ZP.271.34.2021

ODPOWIEDZI NA PYTANIA

Dotycząca: „Przebudowa drogi gminnej nr 102636B Żarnowo Drugie - Białobrzegi od km 0+000 do km 0+990,40”

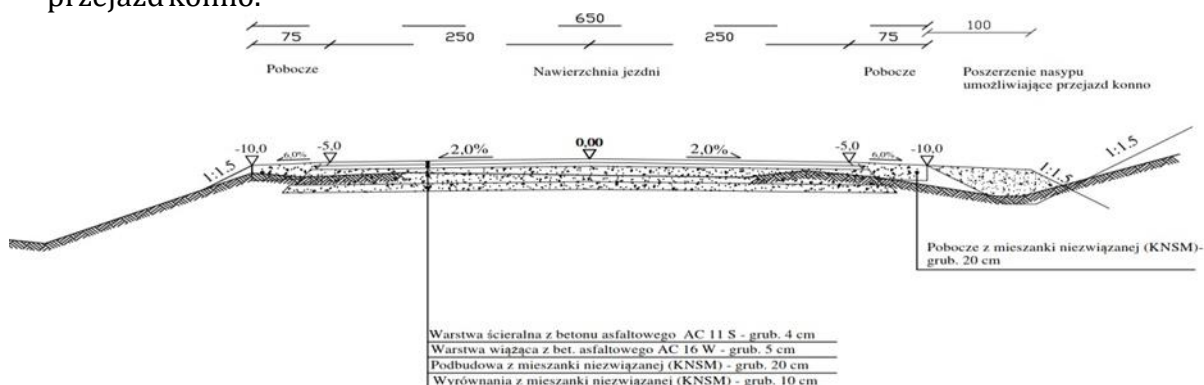
Zamawiający zamieścił przekrój normalny z poszerzeniem nasypu umożliwiające przejazd konno.

W związku z powyższym w której pozycji przedmiarowej zostały ujęte roboty związane profilowaniem i zagęszczaniem podłoża pod poszerzenie nasypu do przejazdu konnego w ilości około 1000m²

Przedmiar robót służy jedynie pomocniczo. W wycenie należy uwzględnić wszelkie roboty wynikające z dokumentacji projektowej i OPZ, w tym poszerzenie nasypu.
